ПАСПОРТ ДОСТУПНОСТИ
№ 917
объекта социальной инфраструктуры (ОСИ)
МБОУ «Гимназия №46»

Муниципальное бюджетное общеобразовательное учреждение города Ростова-на-Дону «Гимназия №46 имени Героя Советского Союза Оганова С.М.»

адрес объекта: ***г. Ростов-на-Дону, ул. Тимошенко, 30.***

АКТ ОБСЛЕДОВАНИЯ №1
объекта социальной инфраструктуры

План 1 этажа

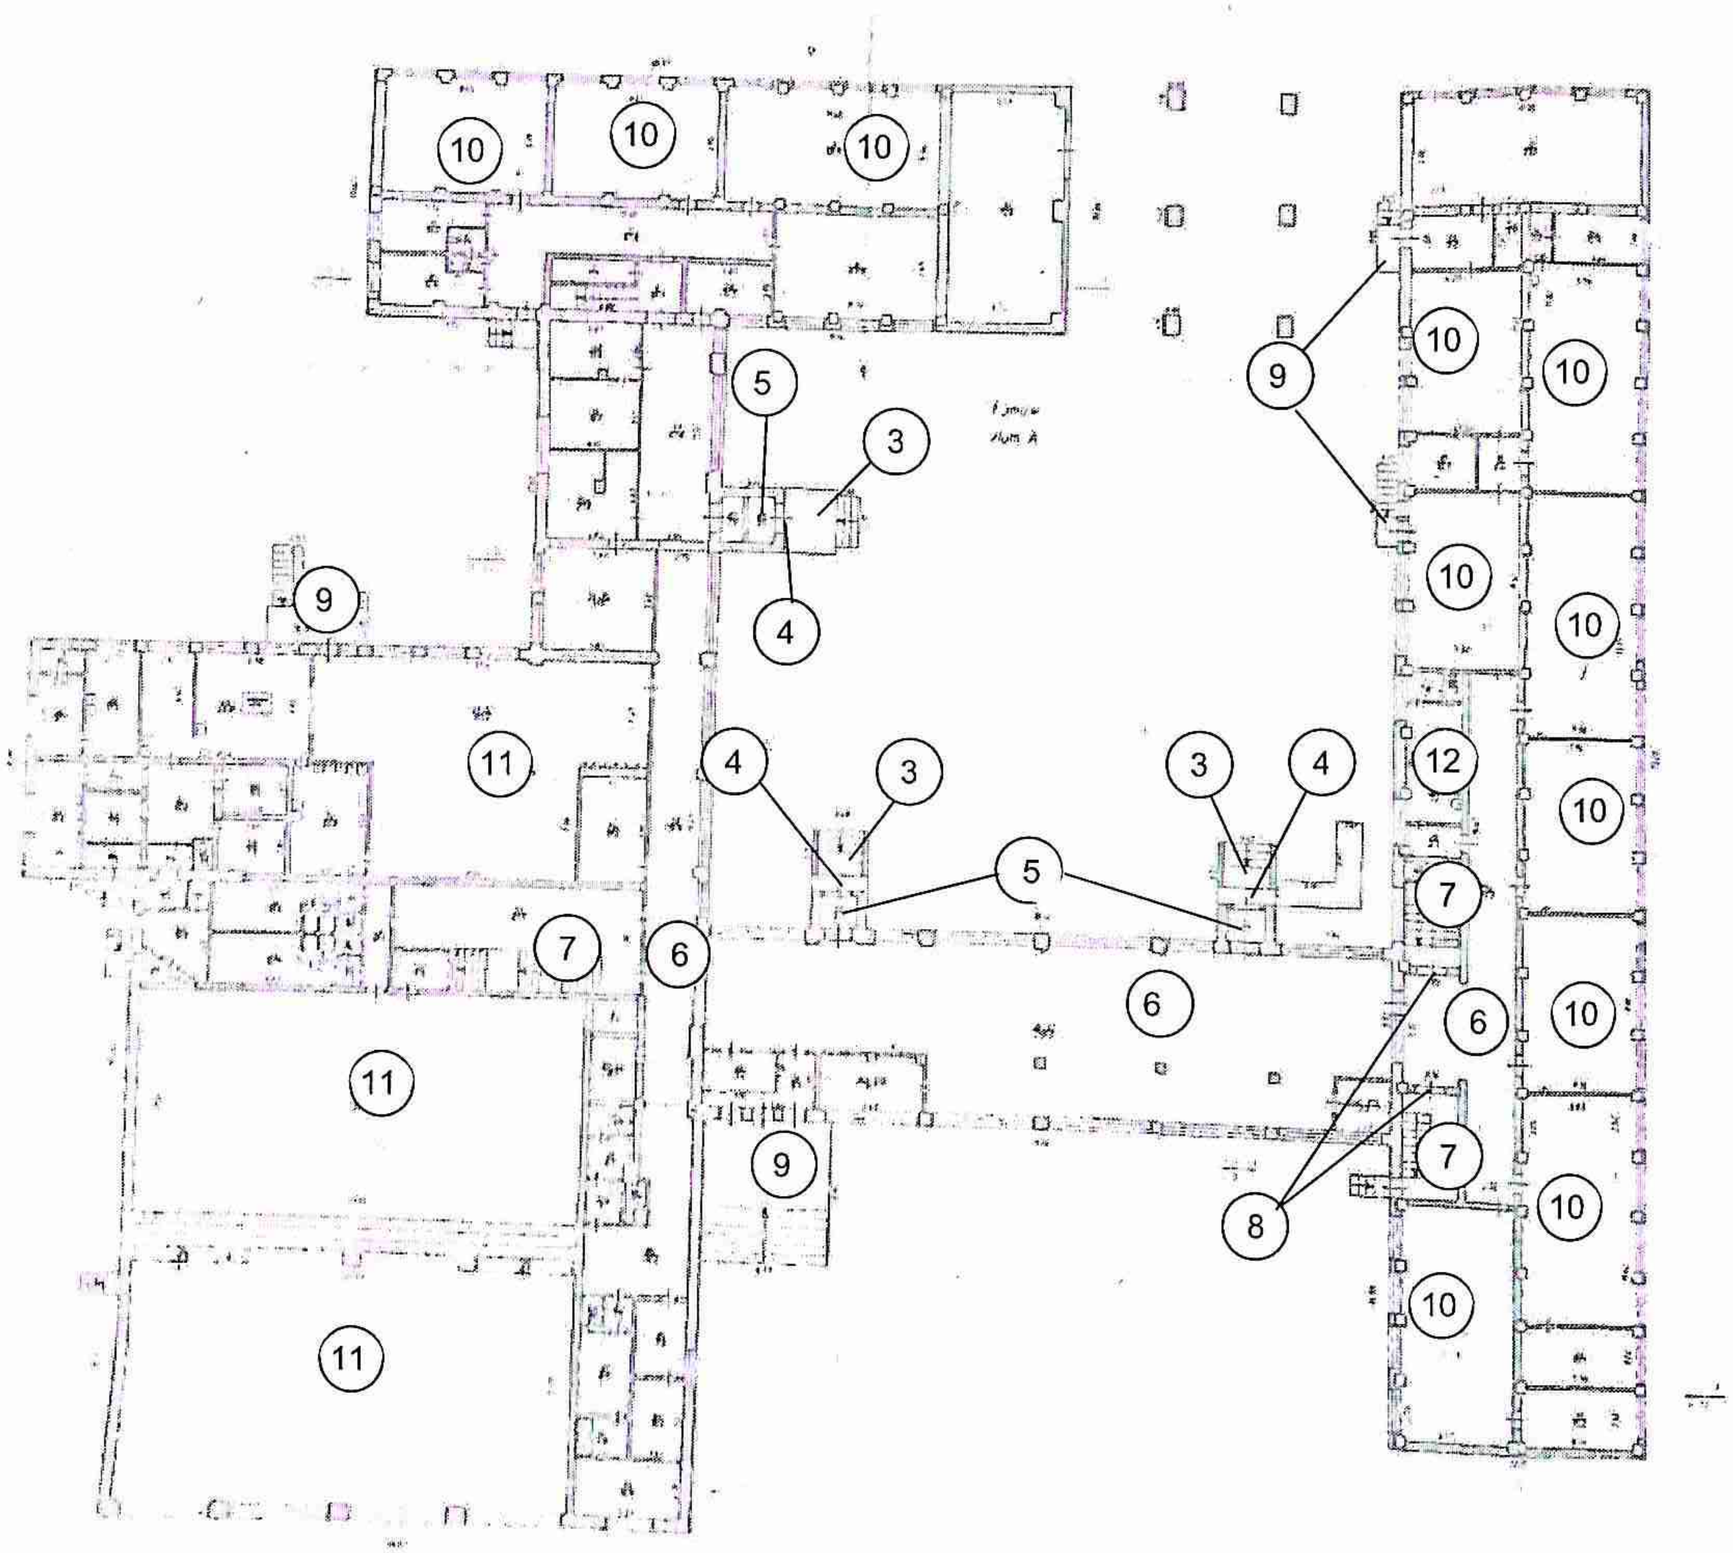
2.1.	Входная группа	*есть*	*3*	*7,8,9*	*<u>На главном входе в здание</u> обустроена входная площадка с лестницей. Глубина входной площадки менее 1,8м.* *<u>На доступном входе</u> в здание гимназии обустроена входная площадка с лестницей и пандусом из двух маршей. Уклон пандуса 117‰. Расстояние между поручнями на пандусе 1,3м. Нет бортика по открытым краям пандуса. Поручни на лестнице имеют травмирующее завершение.* *<u>На входе в начальную школу</u> обустроена входная площадка с лестницей. На входной площадке ограждение отсутствует. Поручни на лестнице не установлены.*	*все*	*<u>На главном входе в здание</u> предусмотреть входную площадку глубиной не менее 1,8м с ровным нескользящим покрытием поверхности. К входной площадке обустроить лестницу со ступенями одинаковой высоты и в плане с высотой ступеней от 0,12 до 0,15м, проступью 0,35-0,4м с ровным нескользящим покрытием поверхности ступеней.* *<u>На доступном входе</u> для обеспечения доступа инвалидов на креслах-колясках к входной площадке обустроить пандус. Длину марша пандуса предусмотреть не более 6,0 м при уклоне от 61 до 80 ‰ или не более 9,0м с уклоном от 50 до 60 ‰. В нижнем и верхнем окончании пандуса, а также в местах изменения направления движения, предусмотреть свободные горизонтальные площадки, размерами не менее 1,5 на 1,5м. С обеих сторон*	*Капитальный ремонт*

3.2 Лестница (внутри здания)	*есть*	*7*	*12,13*	*В здании имеется три лестницы. Ширина маршей лестниц, ведущих на верхние этажи, менее 1,35м. На некоторых лестницах поручни прерываются по длине, имеют травмирующие окончания. Краевые ступени контрастно не маркированы. Недостаточно информирующих обозначений.*	*О,С*	*Увеличить ширину лестниц технически невозможно из-за конструктивных особенностей здания. Установить поручни с обеих сторон лестниц технически невозможно из-за недостаточной ширины лестниц. На лестницах, ведущих на верхние этажи, предусмотреть поручни непрерывные по длине с нетравмирующим завершением длиннее марша лестниц на 0,3м. На поручнях установить тактильное обозначение этажей (п.6.2.12 СП 59.13330.2020). Краевые ступени лестниц (первую и последнюю) каждого марша контрастно маркировать по проступи.*	*Текущий ремонт*

3.5	Дверь	*есть*	*8*	*14*	*По пути движения внутри здания некоторые двери двустворчатые с шириной дверных проемов в свету при открытой одной створке менее 0,9м. В дверных проемах имеются пороги высотой более 0,05м. Дверные проемы контрастно не маркированы.*	*все*	***При проведении капитального ремонта*** *по пути движения заменить двери, так чтобы ширина дверных проемов была не менее 0,9м, обеспечить высоту порогов в дверных проёмах не более 0,014м (п. 6.1.5 СП 59.13330.2020).* *Дверные проемы контрастно маркировать или предусмотреть дверные полотна контрастные по отношению к прилегающим поверхностям. Установить дверные ручки П-образного или нажимного типа, контрастные по отношению к полотну двери.*	*Капитальный ремонт*

3.6	Пути эвакуации (в т.ч. зоны безопасности)	*есть*	*9*	*15,16*	*Пути движения внутри здания являются путями эвакуации. На эвакуационных выходах ширина дверных проемов в свету менее 0,9м. В дверных*	*все*	*Пути движения являются путями эвакуации.* ***При проведении капитального ремонта*** *на эвакуационных выходах заменить двери так, чтобы ширина дверных проемов в*	*Капитальный ремонт*

4.1 Кабинетная форма обслуживания	*есть*	*10*	*17,18*	*Двери в некоторые учебные и административные кабинеты имеют ширину проема в свету менее 0,9м, высота порогов в некоторых дверных проемах более 0,014м. Дверные проемы и дверные ручки в кабинеты неконтрастны по отношению к поверхности двери. В некоторых кабинетах установлены ручки, требующие значительного поворота кисти в запястье. Имеющиеся информирующие таблички о назначении кабинетов не тактильные, расположены на дверных полотнах.*	*все*	***При проведении капитального ремонта** на входах в учебные и административные кабинеты заменить двери, так чтобы ширина дверных проёмов в свету была не менее 0,9м, обеспечить высоту порогов в дверных проёмах не более 0,014м. (п. 6.1.5 СП 59.13330.2020).* *Дверные проемы контрастно маркировать или предусмотреть дверные полотна контрастные по отношению к прилегающим поверхностям. Установить дверные ручки П-образного или нажимного типа, контрастные по отношению к полотнам дверей.* *На входах в кабинеты на стене со стороны открывания дверей установить информационные таблички о назначении целевых зон контрастные, дублированные рельефно-линейным шрифтом русского алфавита и шрифтом Брайля так, чтобы тактильное поле располагалось на высоте от 1,2 до 1,6м от уровня пола (п. 6.5.9. СП 59.13330.2020).*	*Капи*

2.	Вход (входы) в здание	*<u>На главном входе в здание</u> предусмотреть входную площадку глубиной не менее 1,8м с ровным нескользящим покрытием поверхности. К входной площадке обустроить лестницу со ступенями одинаковой высоты и в плане с высотой ступеней от 0,12 до 0,15м, проступью 0,35-0,4м с ровным нескользящим покрытием поверхности ступеней.* *<u>На доступном входе</u> для обеспечения доступа инвалидов на креслах-колясках к входной площадке обустроить пандус. Длину марша пандуса предусмотреть не более 6,0 м при уклоне от 61 до 80*

‰ или не более 9,0м с уклоном от 50 до 60 ‰. В нижнем и верхнем окончании пандуса, а также в местах изменения направления движения, предусмотреть свободные горизонтальные площадки, размерами не менее 1,5 на 1,5м. С обеих сторон марша пандуса оборудовать поручни в двух уровнях, высотой 0,9 и 0,7м с нетравмирующим завершением, длиннее марша пандуса на 0,3м. Поручни должны быть непрерывными на всем протяжении пандуса. Предусмотреть расстояние между поручнями 0,9-1,0м. По открытым краям марша пандуса установить бортики высотой не менее 0,05м (п.5.1.14, 5.1.16 СП 59.13330.2020). На лестнице с обеих сторон установить поручни высотой 0,9м с нетравмирующим окончанием с горизонтальными завершающими частями длиннее марша лестницы на 0,3м. <u>На входе в начальную школу</u> на входной площадке установить ограждение высотой 0,9м. На всех лестницах установить поручни с обеих сторон марша лестниц высотой 0,9м с нетравмирующим окончанием с горизонтальными завершающими частями длиннее марша лестниц на 0,3м. Краевые ступени лестниц (первую и последнюю) контрастно маркировать по проступи. Перед всеми лестницами на расстоянии 0,3м установить тактильную предупредительную разметку шириной 0,5м. Предусмотреть освещённость входных групп не менее 100 люкс в тёмное время суток (п. 6.2.32 СП 59.13330.2020). На всех входах установить контрастные, тактильные, дублированные рельефно-линейным шрифтом русского алфавита и шрифтом Брайля таблички об объекте, при этом тактильное поле должно располагаться на высоте от 1,2 до 1,6м (п. 6.5.9. СП 59.13330.2020), другие информирующие обозначения, указатели доступности. На доступном входе обеспечить высоту порога в дверном проёме не более 0,014м. На всех входах дверные проемы и дверные ручки контрастно. Установить доводчики с задержкой закрывания дверей не менее 5 секунд, чтобы усилие при открывании дверей было не более 50 Нм. В тамбурах заменить двери, так чтобы ширина дверных проёмов в свету при открытой одной створке была не менее 0,9м, обеспечить высоту порогов в дверных проёмах не более 0,014м. Дверные проемы контрастно маркировать или предусмотреть дверные полотна контрастные по отношению к прилегающим поверхностям. Установить дверные ручки П-образного или нажимного типа, контрастные по отношению к полотну двери. Установить доводчики с задержкой закрывания дверей не менее 5 секунд, чтобы усилие при открывании дверей было не более 50 Нм. ***Капитальный ремонт***

Краевые ступени всех лестниц контрастно маркировать. Установить знаки, указывающие направление эвакуации. *Предусмотреть освещённость путей эвакуации не менее 100 люкс (п. 6.2.32 СП 59.13330.2020).* *Эвакуацию инвалидов на креслах-колясках организовать через вход, оборудованный пандусом, инвалидов с нарушением опорно-двигательного аппарата, зрения, слуха и интеллекта через входы и эвакуационные выходы в соответствии с порядком обслуживания инвалидов.* *Установить знаки, указывающие направление эвакуации.* ***Капитальный, текущий ремонт***
